## LICITACIÓN PÚBLICA INTERNACIONAL N° 02/2017

“Edificio Académico y de Investigación - Pabellón II - Primera Etapa”, Dpto Bariloche,  
Prov. Río Negro, [CU-021/17].

UNIVERSIDAD NACIONAL DE RIO NEGRO

### CIRCULAR ACLARATORIA CON CONSULTA N° 03

**Conforme obra Pabellon 1: FUNDACIÓN**  
 ESC.: 1:100

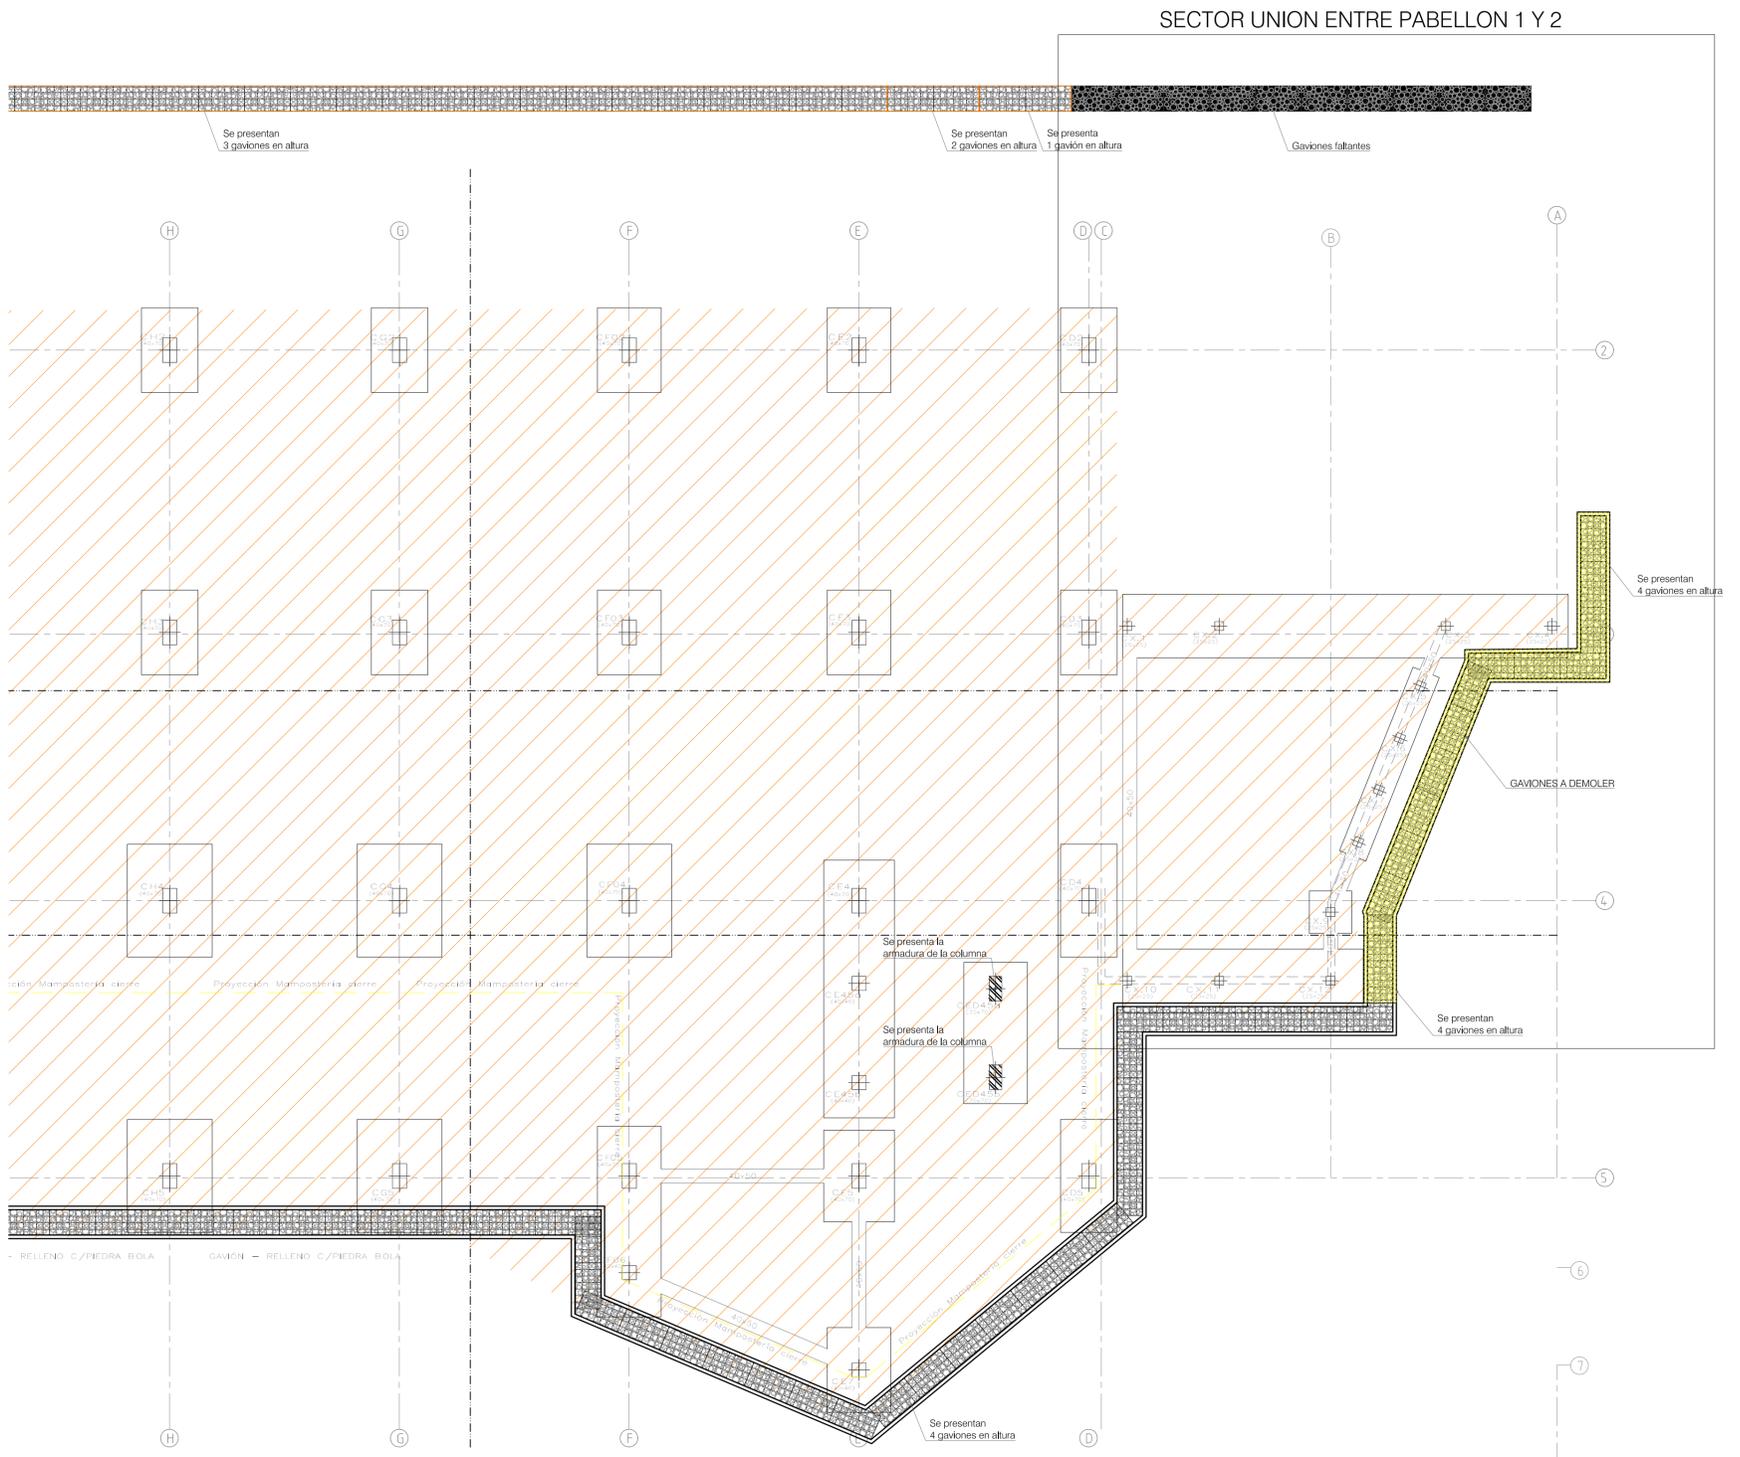
*En el capítulo 3 demoliciones y retiros, en que ítem de la planilla de cómputo y presupuesto están incluidas estos trabajos, que cantidades deben realizarse, y solicitamos los respectivos planos.*

**Respuesta: En la actualidad se ha construido un muro de gaviones provisorio y un tabique de mampostería de ladrillos cerámicos huecos de 18 cm de espesor, que conforman el acceso transitorio al pabellón I, ese muro de gaviones y el muro de mampostería son los elementos a demoler, siendo su longitud aproximada de 18 m de y un volumen aproximado de 60 m<sup>3</sup>, para el muro de gaviones y de 54m<sup>2</sup> la superficie del tabique de ladrillos. Acompañamos croquis de planos conforme a obra de lo ejecutado en el pabellón 1, para su mejor comprensión.**
